改善箇所説明図

ニイガタ UDS-NR6B

機関室内の配電盤

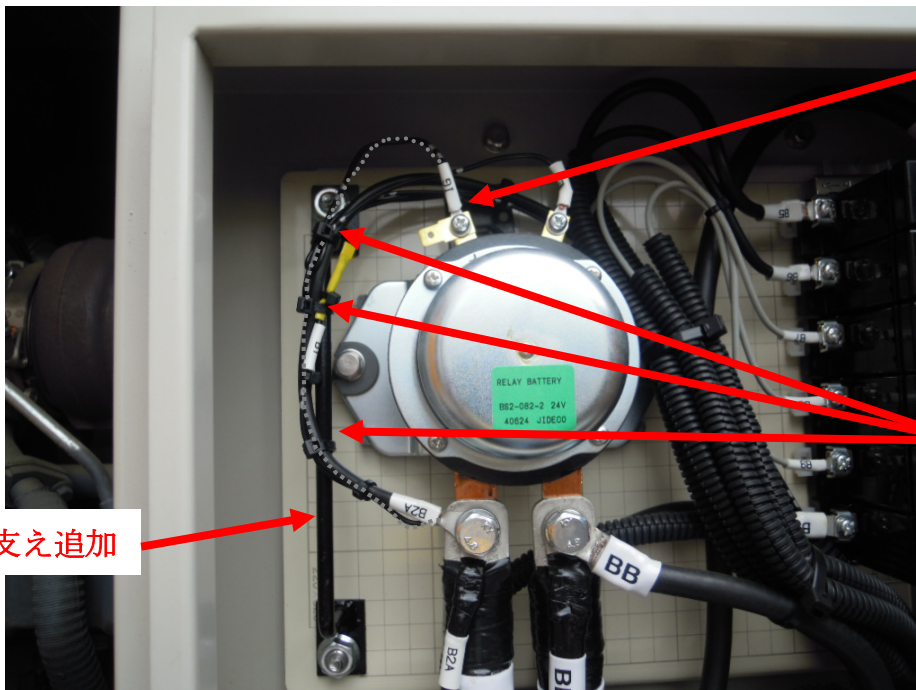
除雪車において、原動機を始動させる電気配線設計が不適切なため、走行時の振動等により電気配線が揺れ、電気配線と端子の接続部に力が加わることがある。そのため、当該部に繰り返し力が加わると、電気配線が切断し、原動機が始動できなくなるおそれがある。

全車両点検し、

- ①接続部に損傷がある場合は、新しい端子交換し電気配線を接続するとともに配電盤に電線支えを追加し、電線を固定する。
- ②接続部に損傷がない場合は、配電盤に電線支えを追加し、電線を固定する。

電線を固定する

電線支え追加
